**AGENTURA OCHRANY PŘÍRODY
A KRAJINY ČESKÉ REPUBLIKY**
organizační složka státu

**ODBORNÉ STANOVISKO
z hlediska bezpečnosti pro volně žijící ptáky**

Předmět odborného stanoviska
Konzola PAŘÁT III-R-JB kat.č. 785-00 + odpínaná odbočná linka

Výrobce
ENERGETIKA SERVIS s.r.o.
Křižíkova 1690, 37001 České Budějovice

Firma: ENERGETIKA SERVIS s.r.o.		Datum: 10.10.2011		Kontaktní: Kadlec F.	
Křesťákova 1690, 370 01 Č.Budějovice				Kreslí: Maurer O.	
Název: KONZOLA PAŘÁT-III-R-JB kat.č. 785-00 + ODPINANÁ ODBOČNÁ LINKA				Měřička: NEMÍ	
Stupeň: SLOŽENÉ PODPĚRNÉ TĚLO		Číslo výkresu: příloha č. 11

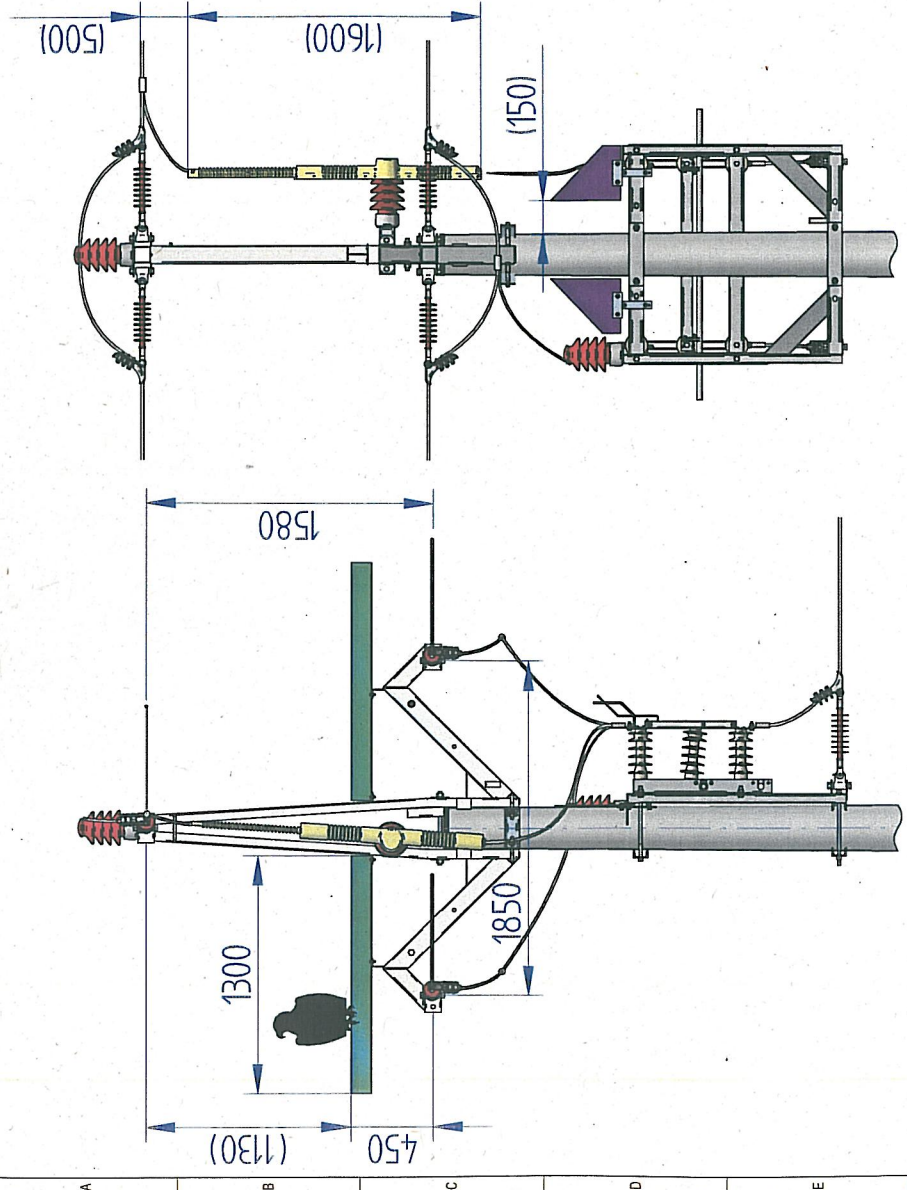
Konzola PAŘÁT III-R-JB kat.č. 785-00 s odpínanou odbočnou linkou je konstruována tak, že ptáci mohou dosedat na speciální dosedací prvek z izolačního materiálu. Tento prvek nabízí ptákům dostatečně dlouhou a vhodně umístěnou plochu z izolačního materiálu, která umožňuje bezpečné dosednutí ptáků všech velikostních kategorií.. Pro ptáky sedící na dosedacím prvku nehrozí riziko úrazu kontaktem s vodičem, ani prostřednictvím trusu. Pokud by došlo tímto způsobem k propojení vodiče s tělem ptáka, k úrazu nemůže dojít, protože pták se nedotýká uzemněné části konzoly (dostatečné izolační schopnosti dosedacího prvku za sucha a za deště jsou doložené zkušebním protokolem č. 9596/11). Při přiletu či odletu většího ptáka by teoreticky mohlo dojít k propojení krajního vodiče se svislým svodem středního vodiče. Ten je však opatřen izolačním krytem, který riziko úrazu v důsledku propojení sousedních vodičů křídly ptáka vylučuje. Použití izolačního krytu by mělo být zároveň spolehlivou prevencí úrazu při pokusu ptáků o dosednutí na vodorovnou výztuhu mezi bočními a středním ramenem konzoly a pokusu při dosednutí v místě připevnění středového horizontálního izolátoru. Taktéž rovinné části konzoly svislého odpínače jsou opatřeny zábranami znemožňující dosednutí ptáků v blízkosti izolátorů a svislých vodičů.
